# Landratsamt-Stellungnahme

**Von:** [REDACTED]  
**Gesendet:** Freitag, 26. August 2022 13:13  
**An:** [REDACTED]  
**Cc:** [REDACTED]  
**Betreff:** WG: Schmetterling-Linie 112 und Reck-Linie N21 während des Fürther Weihnachtsmarkts 2022 [370]

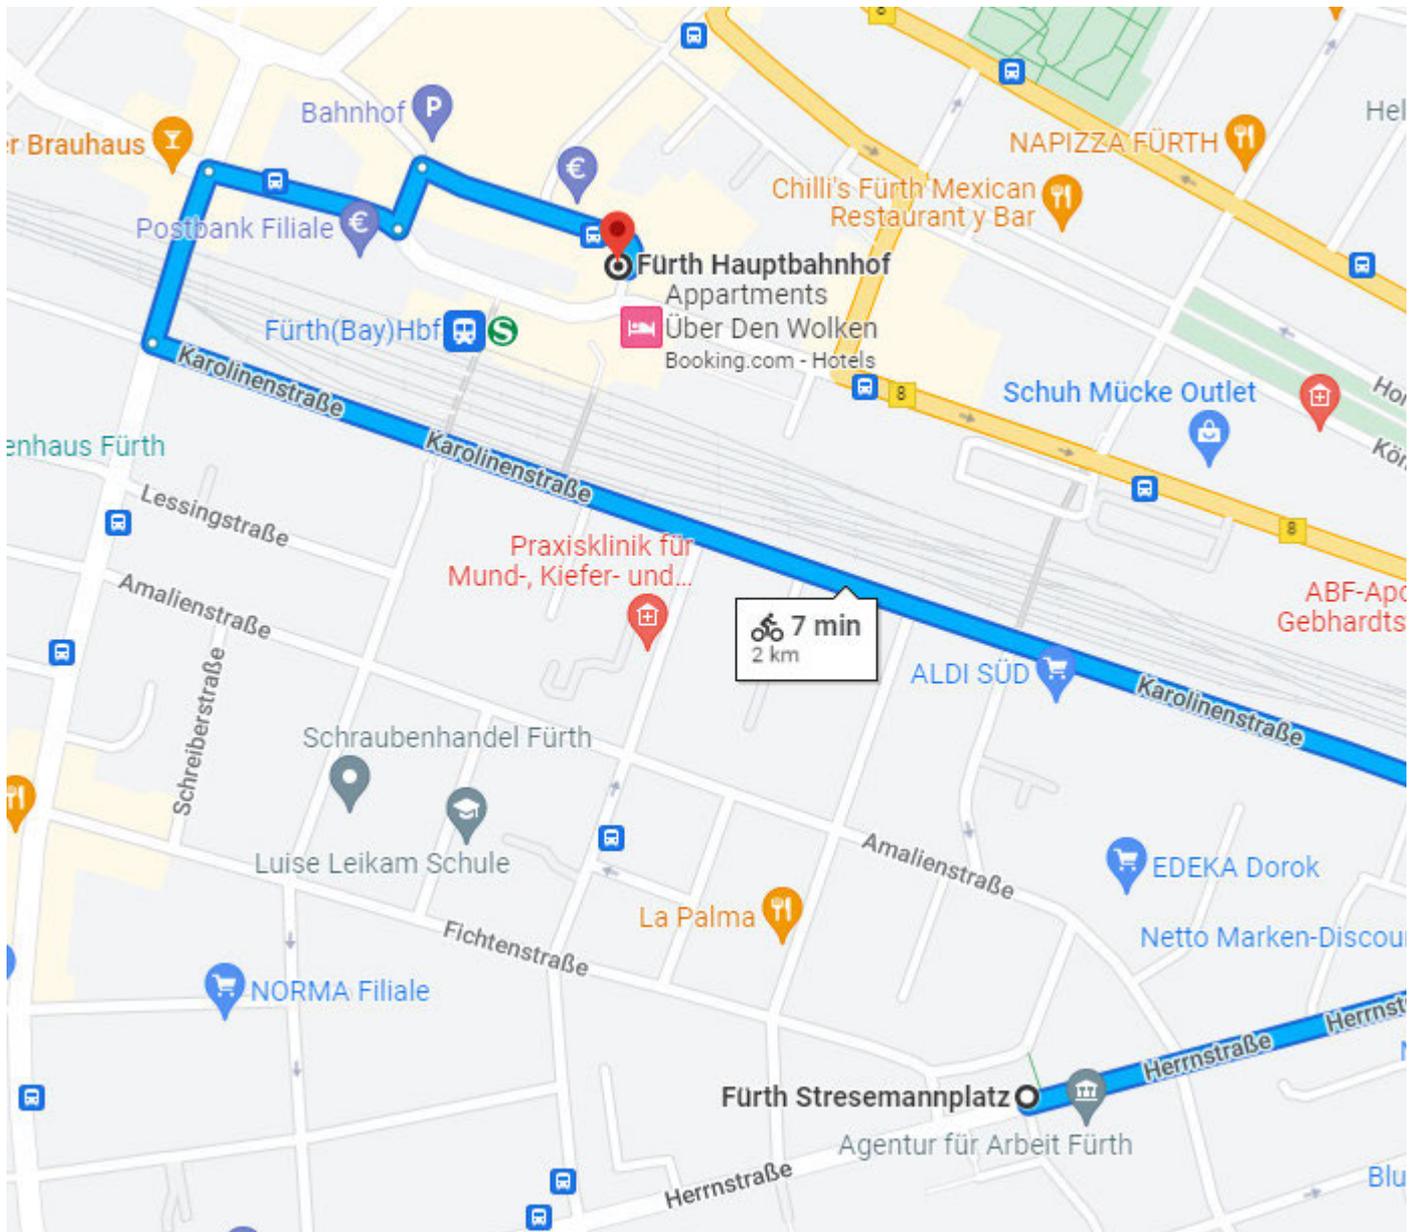
Variante A: Aus betrieblicher Sicht die beste Lösung, da keine Änderungen.

Variante B: Hier besteht die Gefahr eines Übertrags der Verspätung auf die Folgefahrt.

Variante C: Diese Variante stellt keine Alternative dar, da gerade die häufig genutzte Umsteigebeziehung (Bahn-Bus/Bus-Bahn) nur mit erheblichen Fußweg möglich ist und deshalb eventuelle Reiseketten nicht mehr funktionieren. Außerdem existieren zwei Fahrten (05:16 Uhr/07:54 Uhr) welche direkt von der Schwabacher Straße kommend den Fürther Hauptbahnhof anfahren, somit hätten wir zwei unterschiedliche Endhaltestellen (verwirrend für den Kunden).

Variante D: Diese Variante ist nicht zielführend - im Hinblick auf die erforderlichen Einbaus von Anforderungssystemen. Bitte haben Sie Verständnis, das ich über diesen Vorschlag sehr verwundert bin, da hier keine Verhältnismäßigkeit sehe.

Von Herrnstraße-Ritterstraße kommend links in die Karolinenstraße einbiegen, nach dem Abzweig eine Ersatzhaltestelle für die Haltestelle Jakobienenstraße errichten und anschließend über Karolinenstraße-Swabacher Straße-An der Post zum Fürther Hauptbahnhof fahren. Diese Variante ist Entfernungsmäßig und zeittechnisch nahezu identisch, somit besteht keine Gefahr des Verspätungsübertrag und keine zusätzlichen Kosten für den Umwege fallen an. Weiter ist ebenfalls der Fußweg von Ersatzhaltestelle zur U-Bahn an der Jakobienenstraße näher und betrifft im Gegensatz zur Variante C auch nur eine Fahrtrichtung.

Bitte teilen Sie uns rechtzeitig mit ob für die Linie 112 die Variante A umgesetzt werden soll oder der Vorschlag von [REDACTED] und ob der Vorschlag seitens der Fa. Reck in Ordnung ist.
